Notitie

Aan	:	Omgevingsdienst Regio Arnhem
Van	:	5.1.2e
Datum	:	17 mei 2024
Versie	:	1.0
Betreft	:	Beoordeling op hoofdlijnen: bestek 240428 Stortplaats Doonweg te Eerbeek, Aanlegfase 1 Eindafdichting
Referentie	:	P2446/N02

Betreft: beoordeling op hoofdlijnen bestek 240428 [10] en tekeningen [11].

Situatie slootbodembodem (hoogten herleid uit doorsneden)

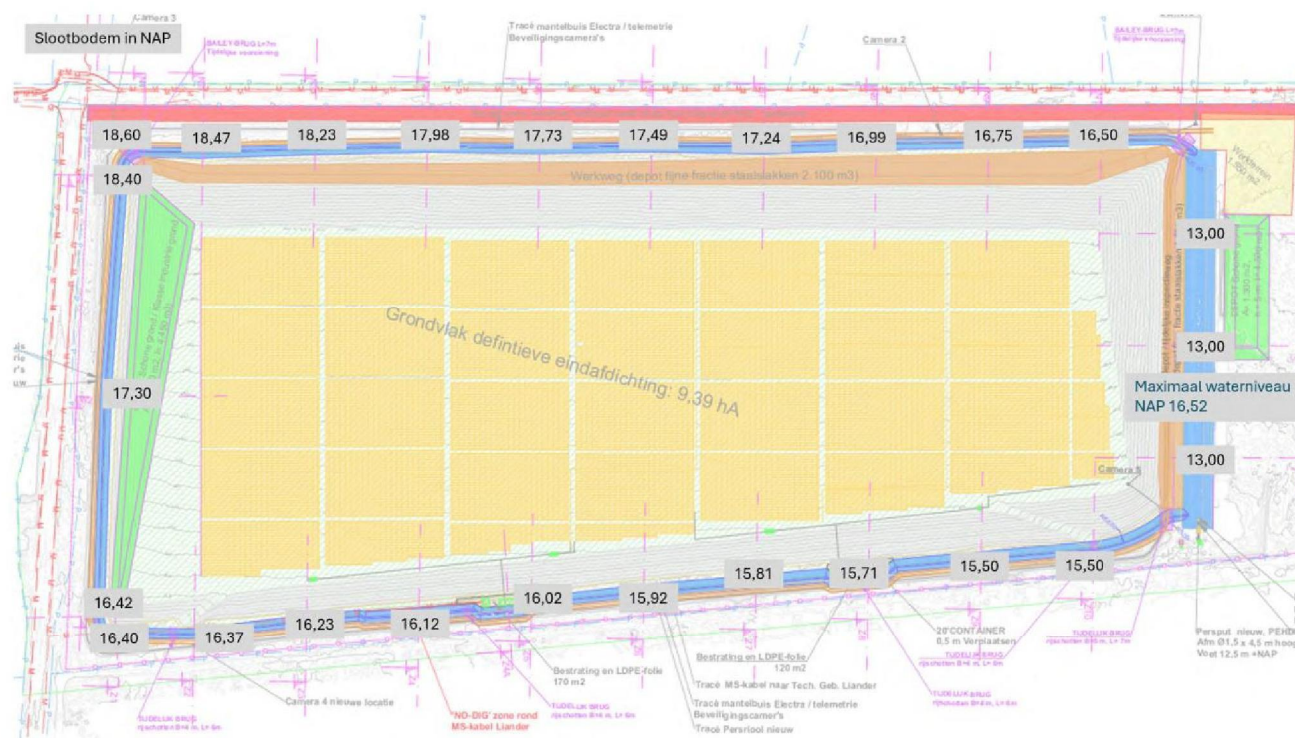
- Opmerking 21. Buffering in de sloten aan Noord- en Westzijde is niet mogelijk (enkel een deel van de ringsloot aan de zuidzijde buffert). De totale buffer in vijver en zuid-sloot is volgens tekening 17: 4.200 m³ respectievelijk 425 m³, in totaal 4.625 m³. Dit wijkt af van het goedgekeurde plan waarin een buffervijver en sloten met een (ruim voldoende) inhoud van 6612 m³ is voorzien. Volgens Sweco is een volume van 4.686 m³ nodig bij een T=100 bui (STOWA 2019). Conclusie: het bestek voorziet in een kleinere buffer dan in het goedgekeurde plan, deze voldoet op 60 m³ na aan de benodigde buffercapaciteit. Dan moet de buffer ook volledig leeggepompt zijn bij aanvang van een extreme bui. De duiker naar de pompput heeft als laagste punt (binnenonderkant buis) NAP -13 m, gelijk aan de bodem van de buffer. Het is de vraag of in de praktijk de buffer geheel leeg zal zijn. Bij extreme bui of opeenvolging van buien is de kans op overstroming bij de laagste kade (zuidoostzijde) klein maar niet uit te sluiten.

Tekening 14 profiel Z8 en Z9

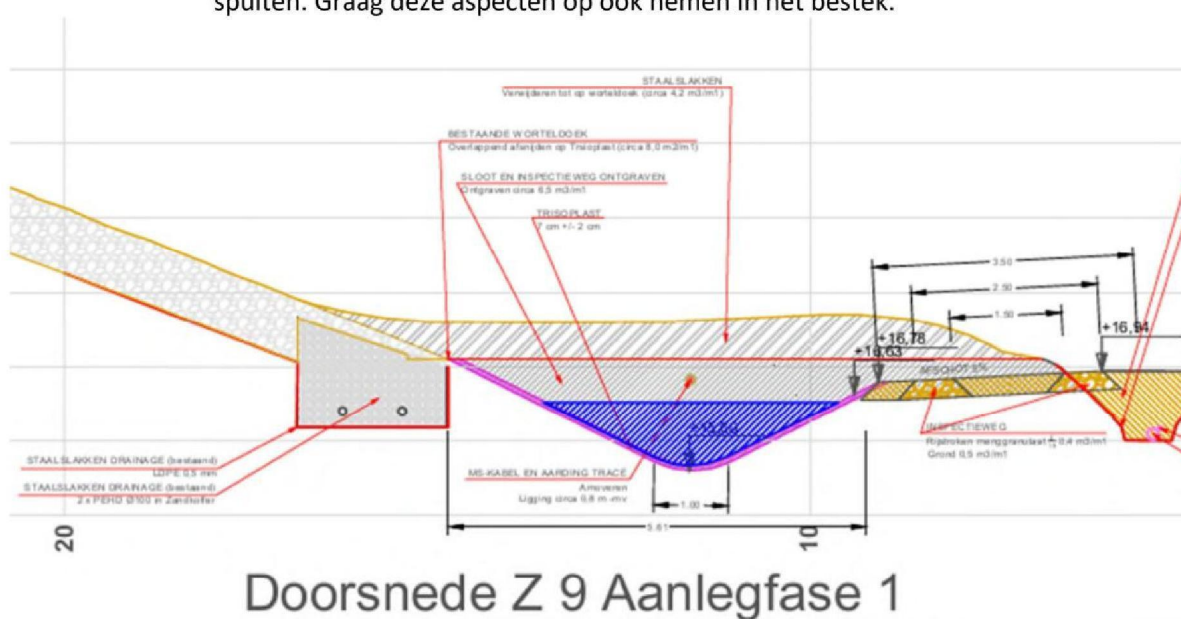
- Opmerking 23. In het goedkeuringsbesluit is voorgeschreven dat de folie overlappend worden gelegd met de aanwezige LDPE folie van de drainkoffer (met drains voor afvoer van water van staalslakken). Er is in doorsnede Z9 geen overlap voorzien (in het huidige bestek met Trisoplast i.p.v. folie). Doorsnede Z 8 toont wel een overlap.

- Opmerking 24. Bij de aanleg van de LDPE folie en de drainkoffer diende toezicht te worden gehouden. Dit geldt in het bijzonder de kwaliteit van aanleg. Dat is voor zover bekend niet gebeurd. De LDPE folie is overlappend gelegd en niet gelast. Dit blijft een onduidelijk punt in het gehele ontwerp. De vergunning geeft aan dat dit vloeistofdicht moet worden uitgevoerd. U dient hier nader naar te kijken en te komen met een vloeistofdichte oplossing die voldoet aan het gestelde in de vergunning. Aanbevolen wordt om tijdens de aanleg van de ringsloten de LDPE folie en drainkoffer te inspecteren op onvolkomenheden en deze te herstellen. Tevens dient de werking van drains periodiek te worden gecontroleerd door deze door te spuiten. Graag deze aspecten op ook nemen in het bestek.

Tekening 17 profiel O1 en O2 Aanlegfase 1

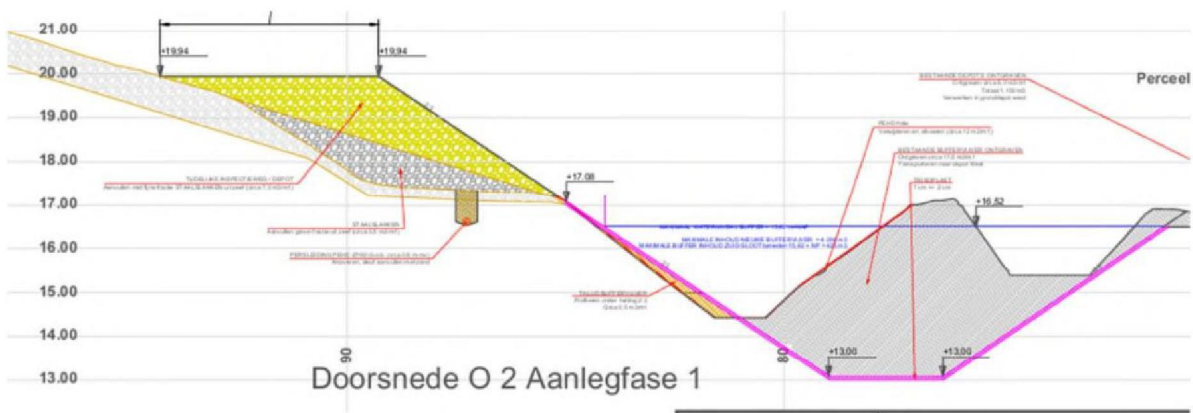
Opmerking 25. De inspectieweg aan de oostzijde ligt 7 meter boven de slootbodem. De taludhelling is 2:3 (=1:1,5). De afstand van rand inspectieweg tot slootbodem is ruim 10 meter. Aan de boszijde is geen onderhoudspad voorzien. Is onderhoud van buffer mogelijk?
